MINISTERIO DE DEFENSA NACIONAL
COMANDO GENERAL DE LAS FUERZAS MILITARES
EJÉRCITO NACIONAL
BATALLÓN DE ENTRENAMIENTO Y REENTRENAMIENTO DE AVIACIÓN

Asunto: Respuesta.
Referencia: Oficio radicado No 2024189001863833, solicitud acta a satisfacción Contrato No 072'CENACTOLEMAIDA-2023.

Anexo 01 documento radicado N **2024681000263281**

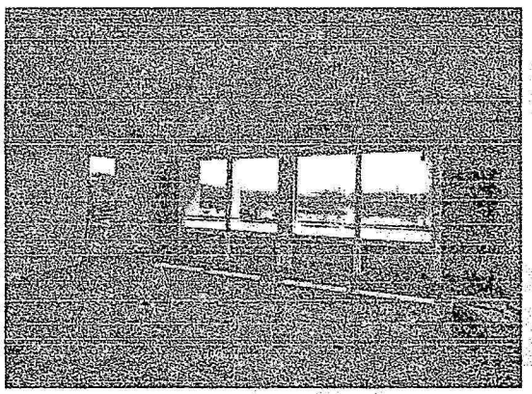
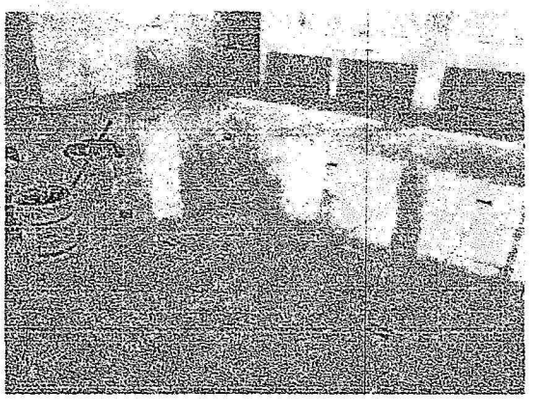
En la obra que concierne a la adecuación de la sala de operaciones, se registra que no se ha instalado la división en vidrio templado, adicional la canaleta no ha sido terminada y lo instalado al momento no cumple con el requerimiento de contrato.

BATERIA DE BAÑOS

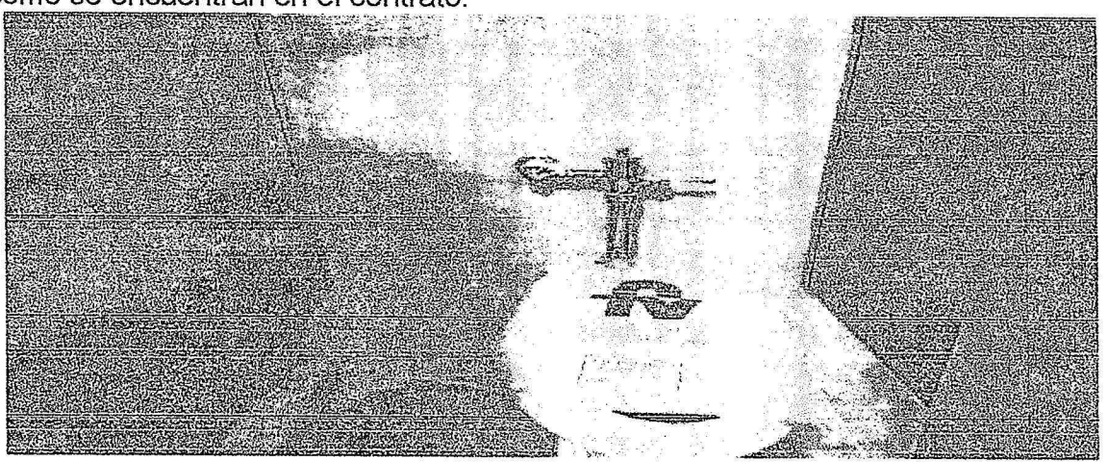
En mencionadas fotografías se evidencia que la instalación de los orinales no se encuentra a la misma altura, y hace falta una división por instalar. Se recalca que, la distancia para cada orinal no corresponde a la requerida de acuerdo al plano suministrado por el supervisor del contrato (anexo imagen). Las divisiones de acero inoxidable que están instaladas son las existente que había en las instalaciones del Batallón, es decir, el contratista no ha suministrado los metros cuadrados de división como se encuentran en el contrato.

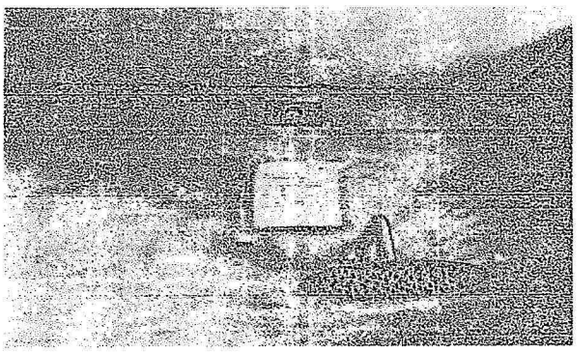
Frente a la instalación de los sanitarios, se deslumbra que no cumple la instalación con las inspecciones técnicas, toda vez que instalo a la vista con el propósito de suministrar agua a la taza. Además, las dimensiones de instalación no están de acuerdo al plano suministrado por el supervisor, y por ultimo, se recalca que la culminación del proceso constructivo no cumple con la lógica y estética de una obra.

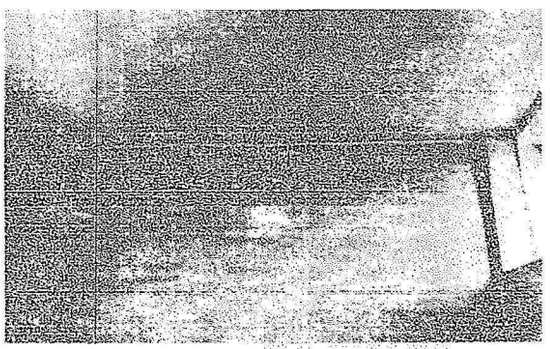
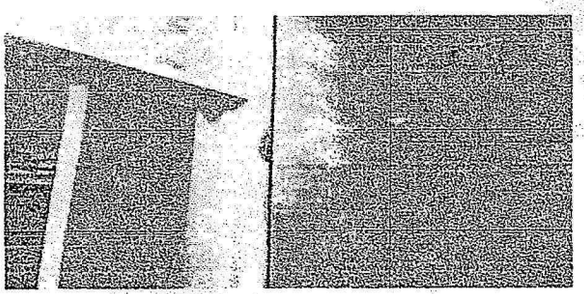
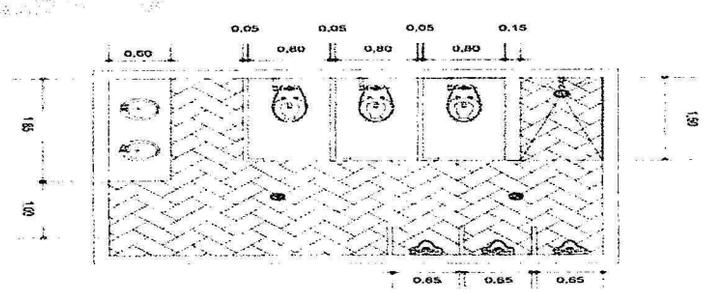
En cuanto a la primera imagen, el extractor de aire quedo con alimentación eléctrica directa, es decir, no hay forma de apagarlo una vez se conecta el toma corriente. En cuanto a la segunda y tercera imagen, se evidencia que no cuentan con los acabados de enchape que se realizan con boquilla en las juntas de unión de las baldosas; y hay una separación fuera de lo normal en la parte superior de las baldosas.
